| Datum předložení změny: |   | <b>ZL č. 34</b> |

| Stavba:                  | VŠCHT Praha – Rekonstrukce prostor uvolněných z pronájmu (etapa I) v budově B ul. Zikova – kancelářská část |

| Název změny: | ZL 34 - Záchytný systém II (PP19c) |

| PROJEKT   | ALIANT PROJEKT | PP19c - SERWISNY LAMPO, ZACHYTNI SYSTEM |

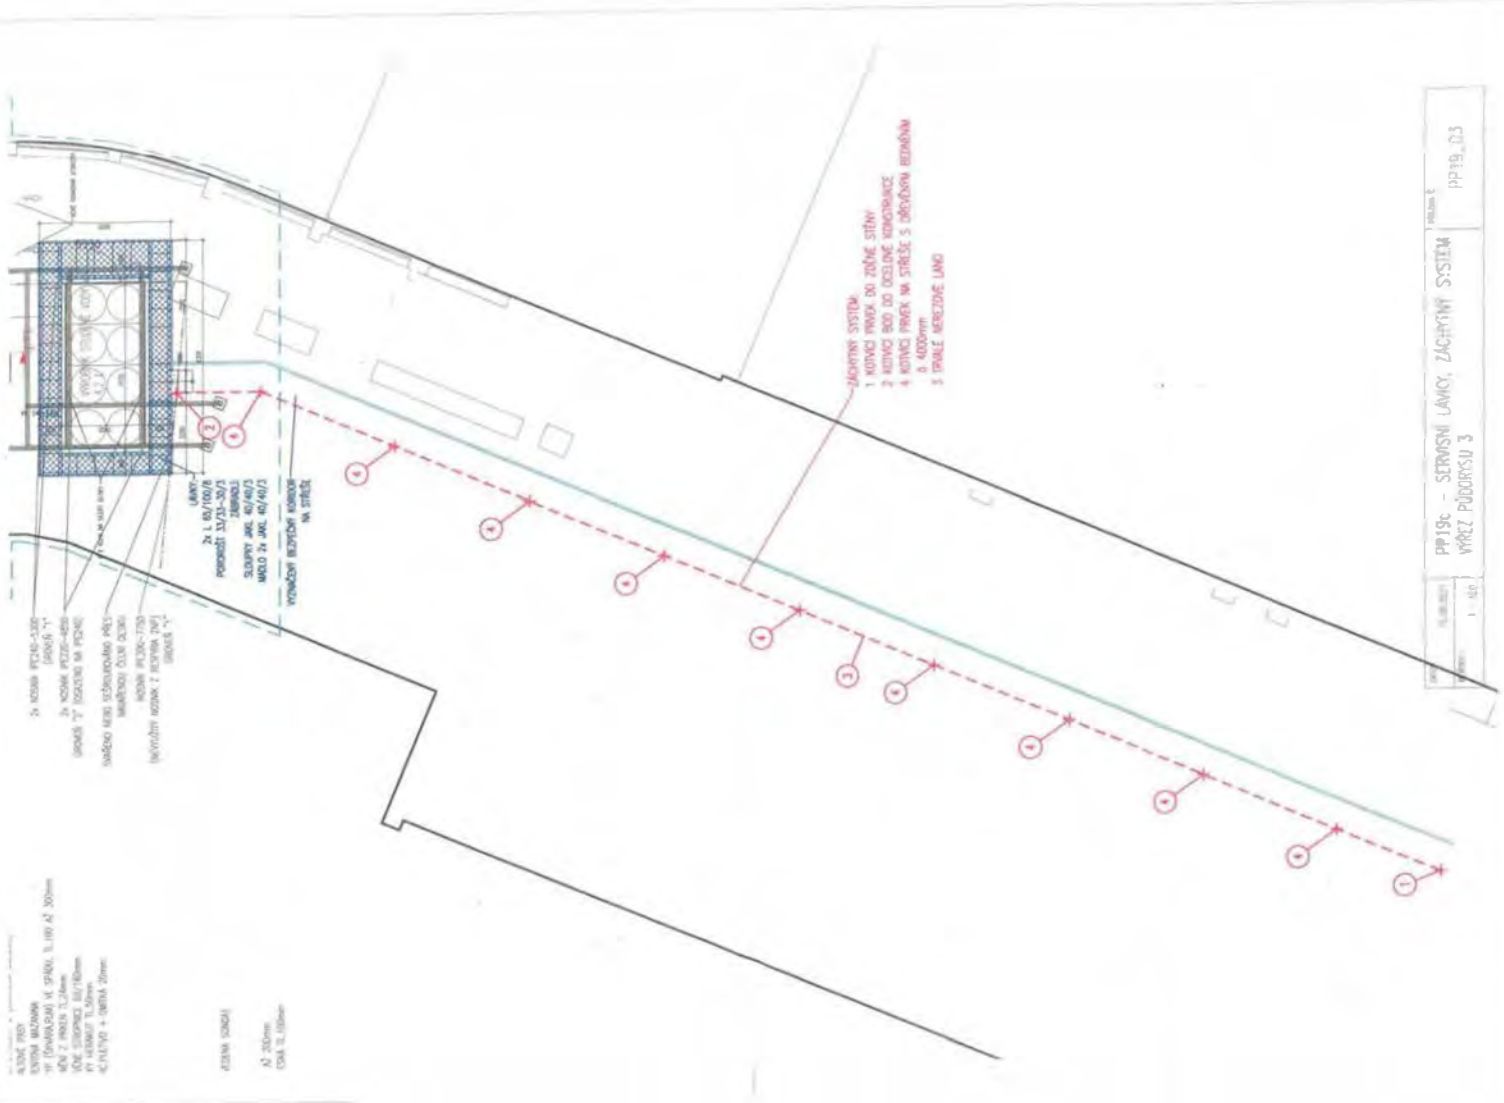
**Odůvodnění a popis změny a identifikace původce změny:**  
 Servisní přístup k chladicí jednotce umístěné na střeše objektu ve vnitrobloku byl v PD předpokládán z půdy nad jižní, rekonstruovanou částí budovy. Tento přístup je však z důvodu ponechání technologického zařízení jiných nájemců nemožný, chladicí jednotka bude přístupna po na ploché střeše vstupem ze SV křídla budovy. Z bezpečnostních důvodů byl na předmětnou plochu střechu projektantem doplněn pokynem 19c záchytný systém podél přístupové cesty k uvedenému zařízení. Tyto práce vznikly jako dodatečný požadavek objednatele pro zajištění bezpečnosti provozu a servisu. ZL je realizován za splnění podmínek § 222 odst. 4 ZZVZ jako nepodstatná změna

Na základě předaných PP19c

| ZL34 - Záchytný systém II (PP19c)  |               |  |           |           |           |                  |
|--|---------------|--|-----------|-----------|-----------|------------------|
| 767  | Z14b          | Záchytný systém na střeše nad ČesNet<br>- 1x kotvicí prvek do stěny pomocí chemické kotvy<br>- 1x kotvicí bod do ocelové konstrukce do vyvrtaného otvoru v profilu IPE<br>- 5 x kotvicí prvek do dřevěného bednění střechy, včetně opracování hydroizolace - asfalt pásů kolem kotvicího prvku<br>- 1x permanentní nerezové lano včetně napínáče a upevňovacího prvku, délka 37,4m | kus       | 1,00      | 39 920,88 | 39 920,88        |
